# 三菱ホイスト

No. 855-0203

### 巻上第1ギヤ軸、オプション用軸間の継手方式変更の件

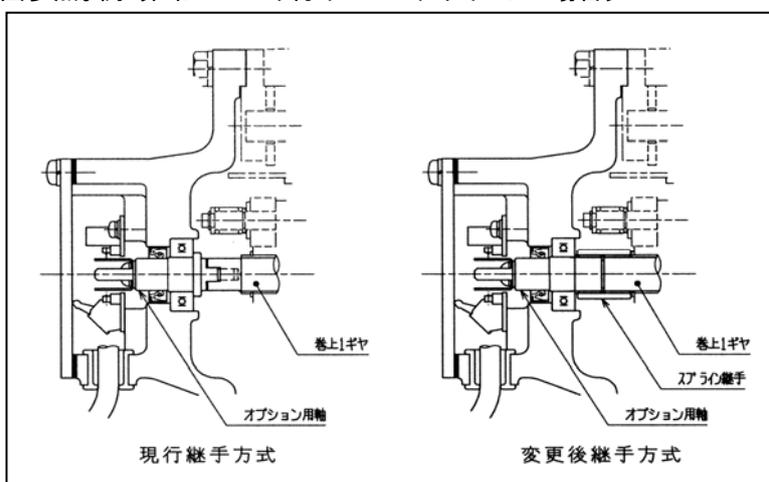
巻上第1ギヤ、オプション用軸間の継手方式が現行の凸凹形状継手からスプライン継手へと変更となります。〔下図参照。例：非常ブレーキ付インバータホイストの場合〕
